高浜発電所3号機他 再生熱交換器取替工事

工事概要

取替工事概略図

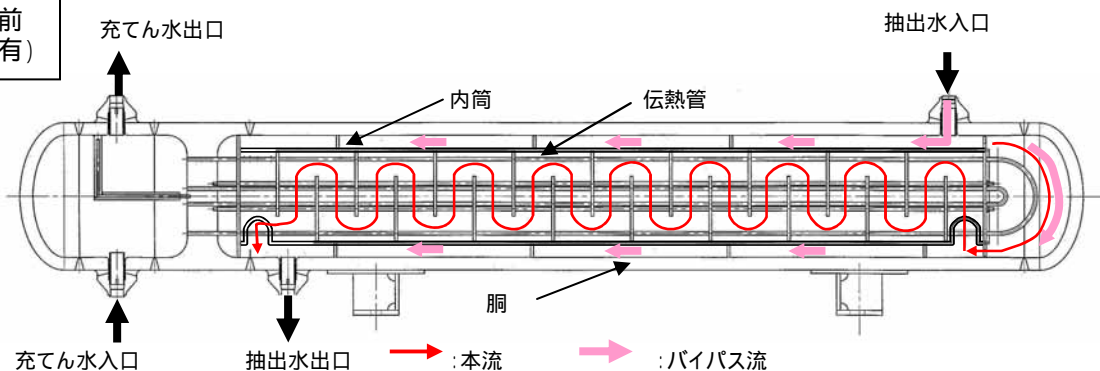
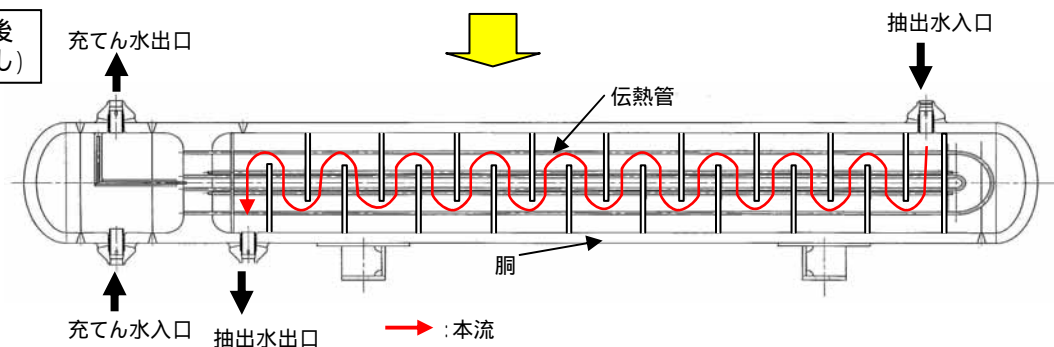
国内PWRプラントにおける高サイクル熱疲労割れ事象(温度ゆらぎによる疲労)を踏まえ、内筒を有する再生熱交換器については定期的に点検を行っているが、今後の保守性を考慮し、再生熱交換器一式(3台)を内筒のない構造のものに取り替える。

取替前
(内筒有)

台数: 3台 寸法: 外径 約500mm × 全長 約4,200mm 伝熱管本数: 216本 / 3台 伝熱管材質: SUS316TB

取替後
(内筒なし)

台数: 3台 寸法: 外径 約400mm × 全長 約4,100mm 伝熱管本数: 216本 / 3台 伝熱管材質: SUS316TB

伝熱管群に対し胴が大きいことから、効率よく熱交換するために内筒を設けていた。取替後の再生熱交換器は、胴を小さくすることで内筒が不要となった。
